**Stellungnahme zu ausgewählten Unterlagen
des Planfeststellungsverfahrens A 39
– PFA 2 – Lüneburg – Bad Bevensen**

Stadt Bad Bevensen

RegioConsult.

Marburg, im Juli 2018

Abbildung 1: Variantenvergleich im ROV

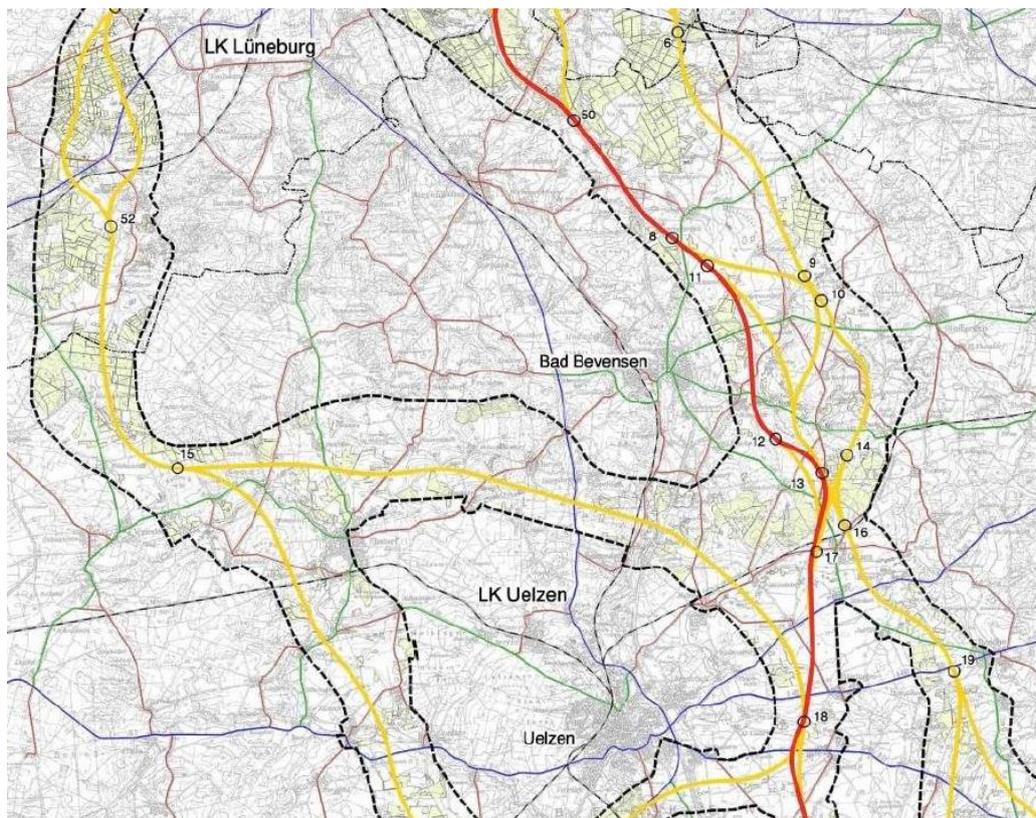
Zu erkennen ist in Abbildung 1 und 2, dass im Umfeld von Bad Bevensen westlich der gewählten Vorzugslinie (rot gefärbt) keine Variantensuche erfolgt ist, sodass keine stadtnahe Trassierung gesucht werden konnte. An der gestrichelten Linie in Abb. 1 und der pinkfarbenen Linie in Abb. 2 (abgegrenzter Untersuchungsraum) ist erkennbar, dass eine Verschiebung nach Westen nicht untersucht wurde, sondern eine solche Linienführung vorzeitig ohne Begründung bereits landesplanerisch ausgeschlossen wurde.

Abbildung 2: Landesplanerische Beurteilung im Raum Bad Bevensen

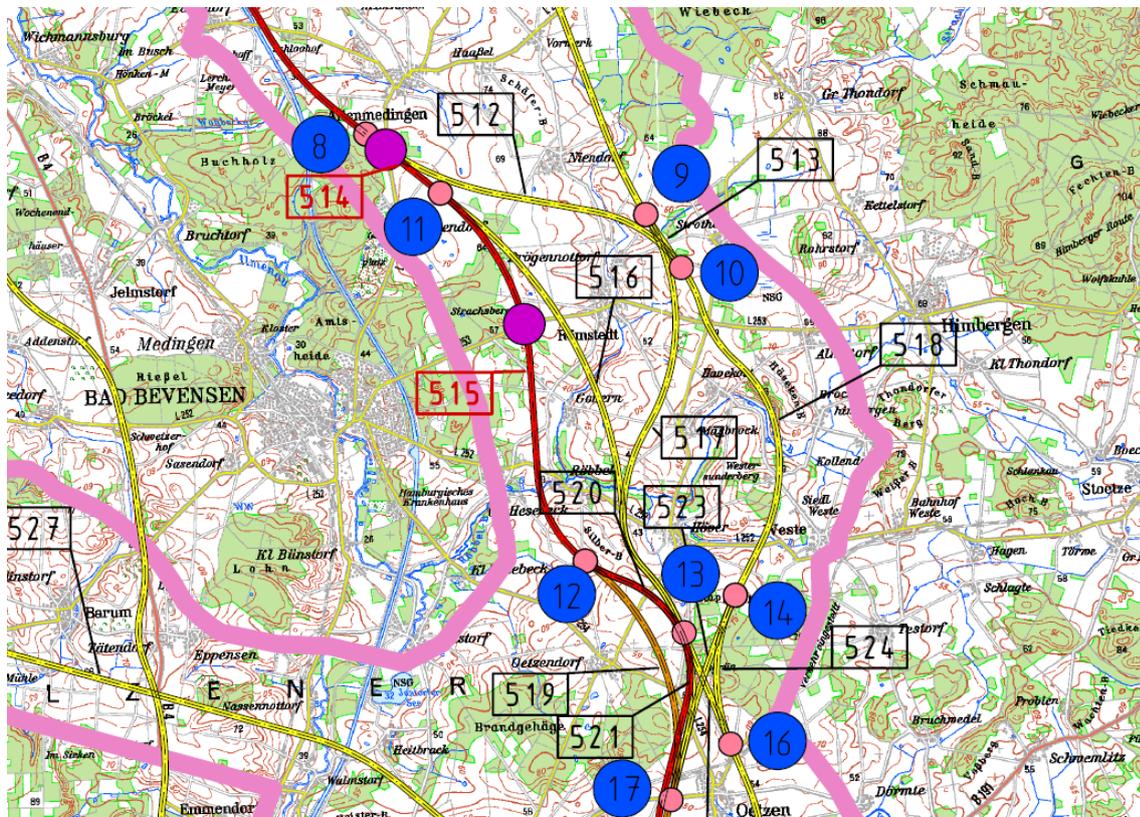
In der Karte der landesplanerischen Beurteilung ist dies ebenfalls erkennbar, sodass dieser Fehler durch die ROV-Entscheidung des Landes verursacht wurde. In Abbildung 2 ist zusätzlich zu erkennen, dass neben der Vorzugsvariante (in rot) auch Führungen über die Gelenkpunkte 13-10-8 oder 13-8 für möglich erachtet wurden. Daher ist zu prüfen, ob aus umwelt- oder verkehrsfachlichen Gründen (gewerbliche Planungen) diese Varianten aus heutiger Sicht vorzugswürdig sind.

Abbildung 3: Landschaftsrahmenplan: Karte 4 Klima und Luft (Ausschnitt)

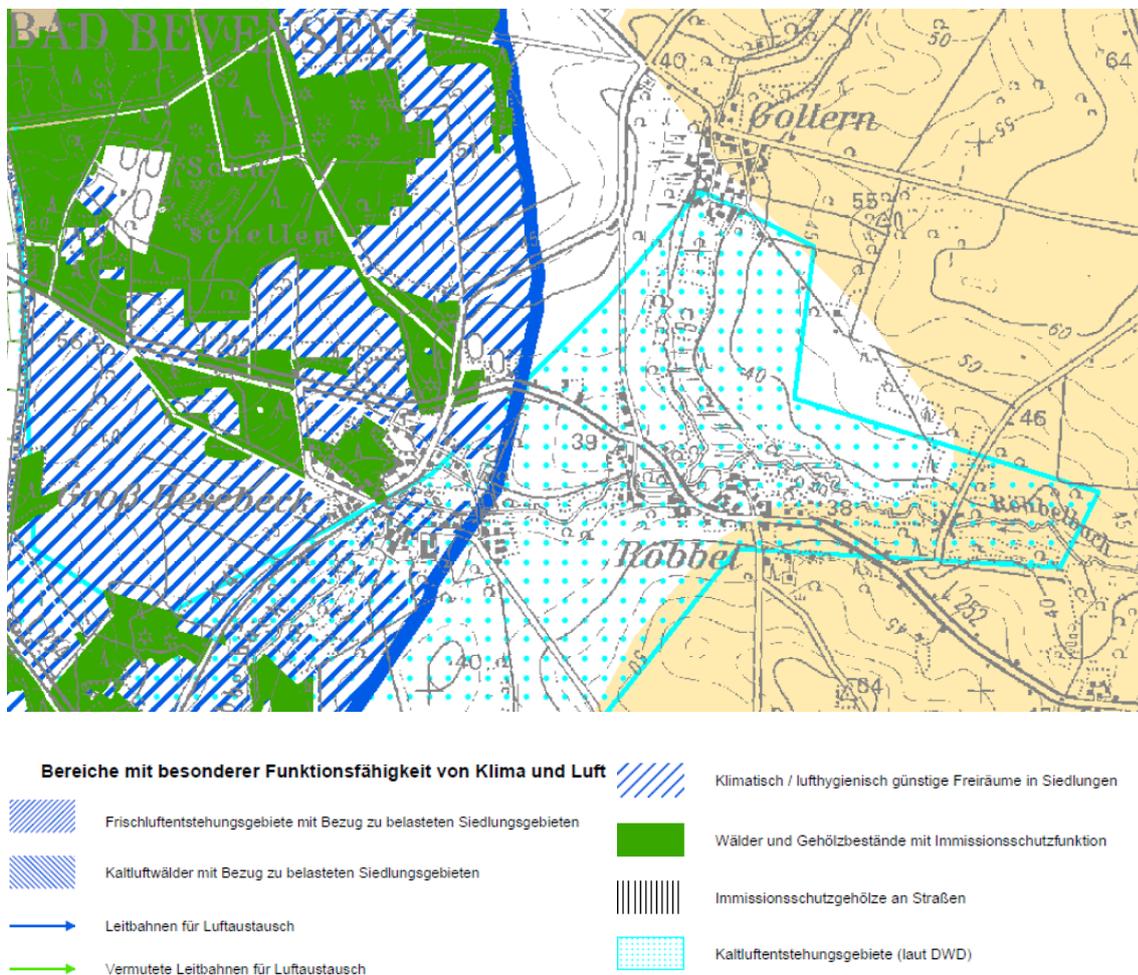
Aus der Karte 4 (Klima und Luft) des Landschaftsrahmenplans des Landkreises Uelzen ist erkennbar, dass durch die Variante 1 ein Kaltluftentstehungsgebiet betroffen ist (vgl. Abb. 3). Außerdem ist Frischluftentstehungsgebiet im Bereich des Sportplatzes von Groß Hesebeck randlich betroffen. Bei zusätzlicher Berücksichtigung dieser Sachverhalte kann die Variante 1 bezogen auf das Schutzgut Klima insgesamt nur noch mit (o) bewertet werden.

Abbildung 4: Schadstoffminderungsmöglichkeiten

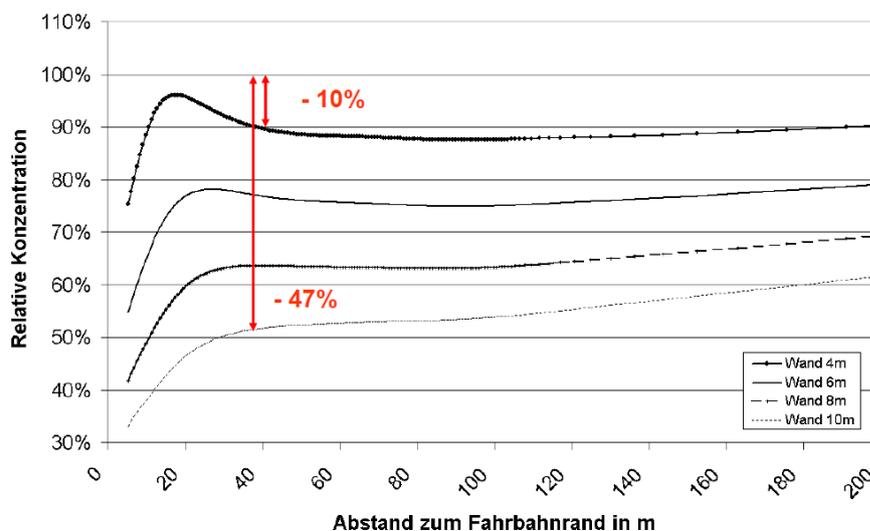
Darüber hinaus ist eine Trassenoptimierung möglich und damit eine Reduzierung der Beeinträchtigung. Ob Möglichkeiten der Abschirmung geprüft wurden, um die Immissionen abzusenken, ist dem FFH-Bericht nicht zu entnehmen. Beispielsweise kann mit konventionellen Lärmschutzwänden eine Minderungswirkung im Nahbereich von unter 30m je nach Höhe der Wand bis etwa 50 % erreicht werden (vgl. Abb. 4). Damit wäre es möglich, die erhöhte Stickstoffbelastung im günstigsten Fall bis auf 3.328 m² zu begrenzen. Dies entspricht 0,26 % der Gesamtfläche des LRT von 130 ha und könnte zu einer mittleren Bewertung von Variante 5 führen.

Abbildung 5: N-Belastungskarten für V4 und V5

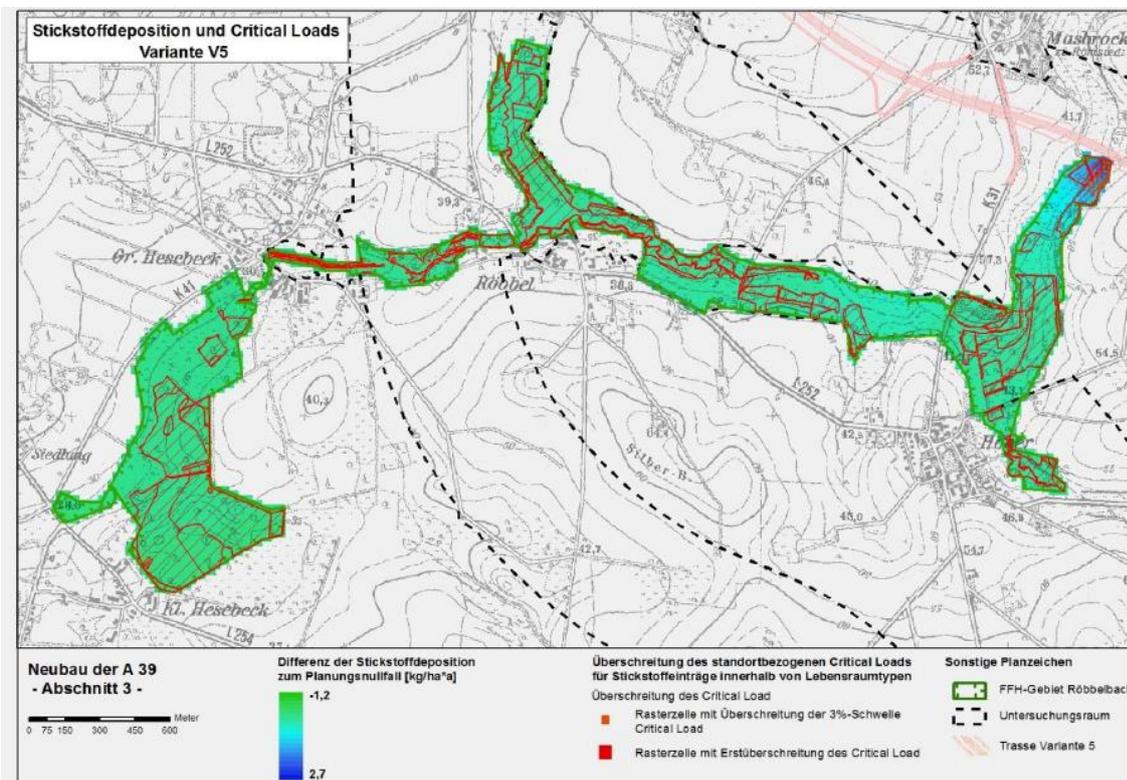
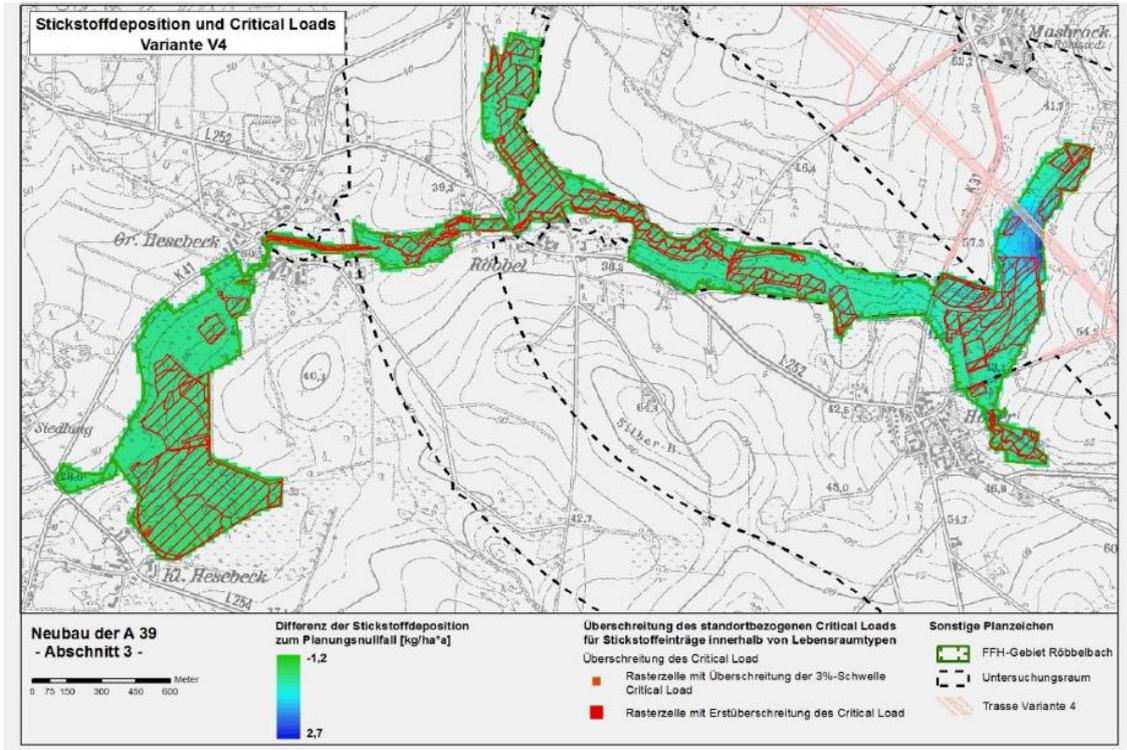
Die nur in der Präsentation dargestellte Stickstoffbelastung jenseits des Critical Load-Wertes ist unscharf, sodass eine klare Zuordnung zu den Flächen und

deren LRT-Charakterisierung nicht möglich ist. V4 und V5 scheinen ähnliche Belastungen zu erfahren (vgl. Abb. 5).
